VARIANTE AL REGOLAMENTO URBANISTICO COMUNALE**VARIANTE SEMPLIFICATA RELATIVA A SINGOLE AREE
LOCALIZZATE NEL TERRITORIO COMUNALE****COMUNE DI BUTI**

Indagine geologica

*Integrazioni a seguito del Parere dell'Ufficio del Genio Civile Valdarno Inferiore e Costa
Sede di Pisa*

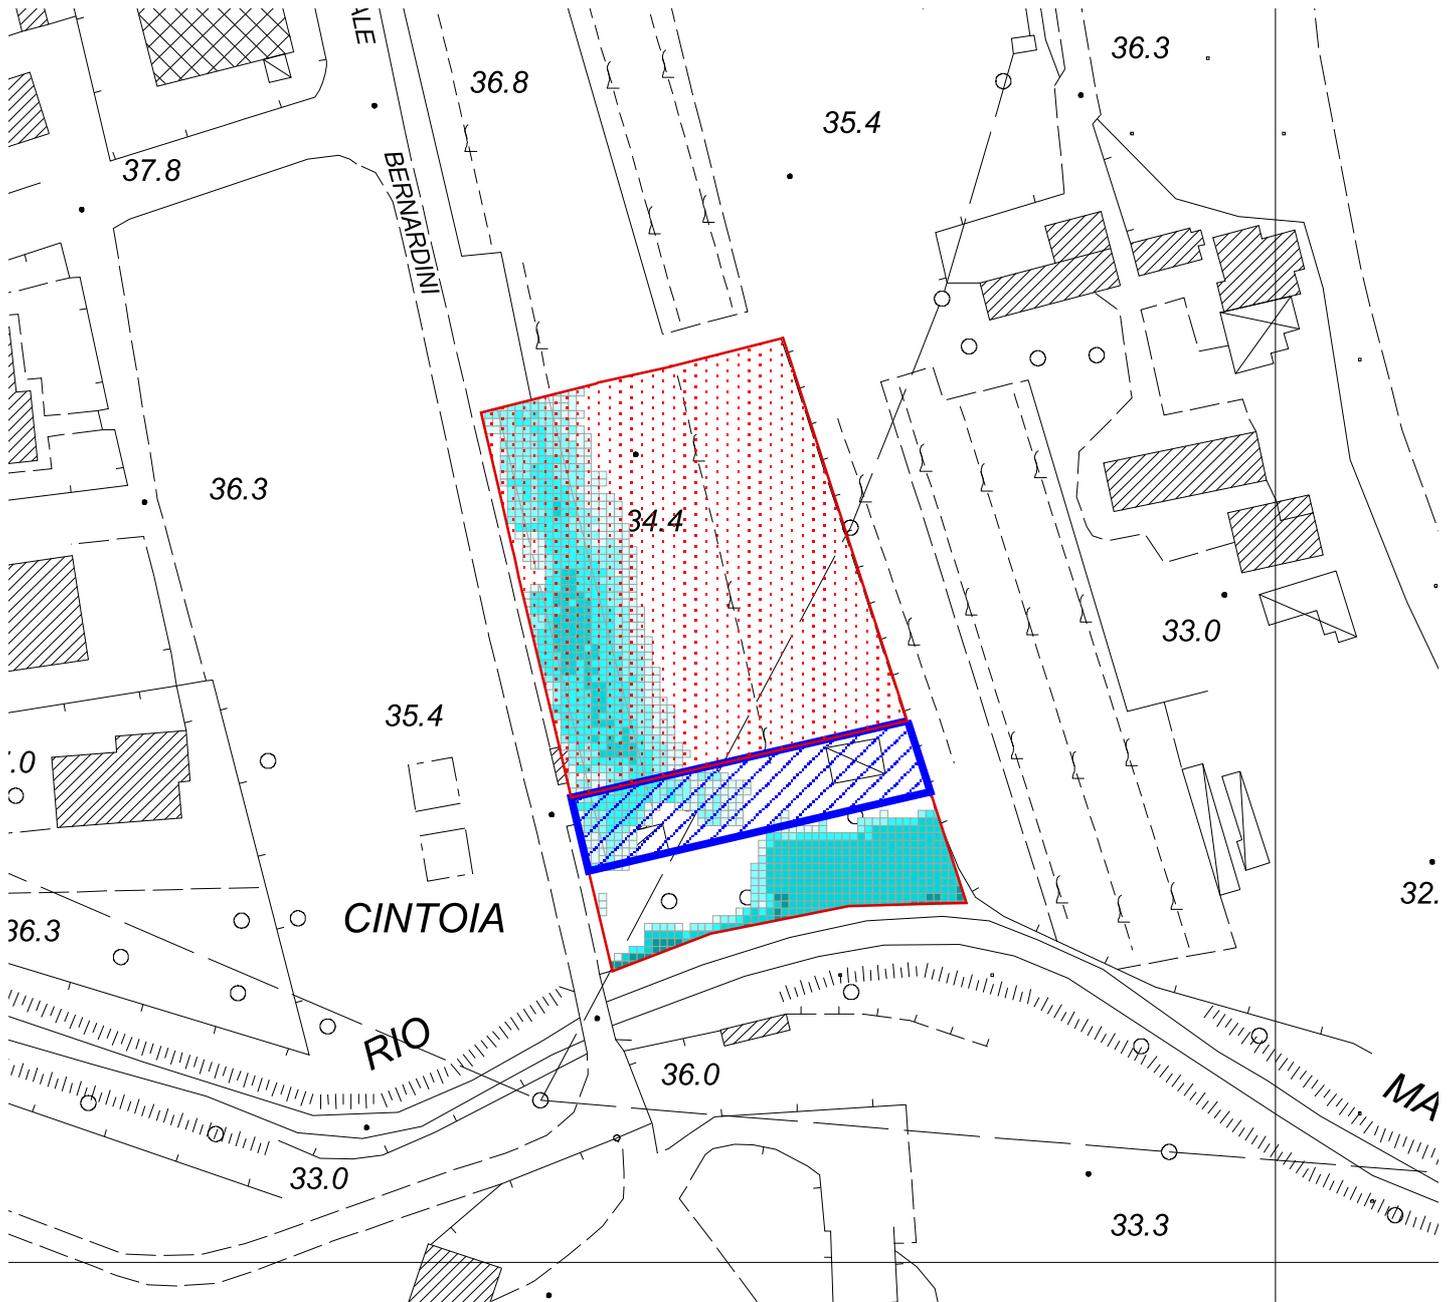
Lo studio relativo alle potenziali esondazioni per tempi di ritorno duecentennali (Tr200) ha evidenziato invece che la zona Fb8 ne è parzialmente interessata lungo il suo margine occidentale, mentre la zona Fa4 risulta vulnerabile nella stessa porzione già interessata dalla Tr30. A partire da tali dati è stata redatta la Carta della Pericolosità Idraulica (allegata alla presente) in cui le aree potenzialmente vulnerabili per eventi con tempo di ritorno trentennale (Tr30) sono state inserite nella **Classe I.4** (Pericolosità molto elevata), le aree vulnerabili per eventi con tempo di ritorno duecentennale (Tr200) sono state inserite nella **Classe I.3** (Pericolosità elevata), mentre alle altre zone è stata assegnata la **Classe I.2** (Pericolosità media).

- nella zona **Fb8** "Centri e residenze sanitarie" (art. 30 NTA) gli interventi edilizi dovranno essere realizzati in sicurezza idraulica rispetto ad eventi con tempo di ritorno duecentennale (Tr200), attuando soluzioni che non aumentino il rischio idraulico delle aree adiacenti. Nelle Appendici 3 e 4 sono rappresentate due diverse soluzioni che sfruttano, per la compensazione dei volumi conseguenti alla messa in sicurezza, la superficie destinata al verde, anch'essa interna al comparto. Utilizzando una superficie di 450 m² gli scavi varieranno tra 12 e 47 cm in funzione dell'ubicazione della stessa.
- nella zona **Fa4** "Zone verdi per parchi e giardini pubblici" (art. 29 NTA) sono ammessi esclusivamente gli interventi permessi dalla L.R. 21/2012, da realizzarsi secondo le indicazioni contenute nella stessa normativa.
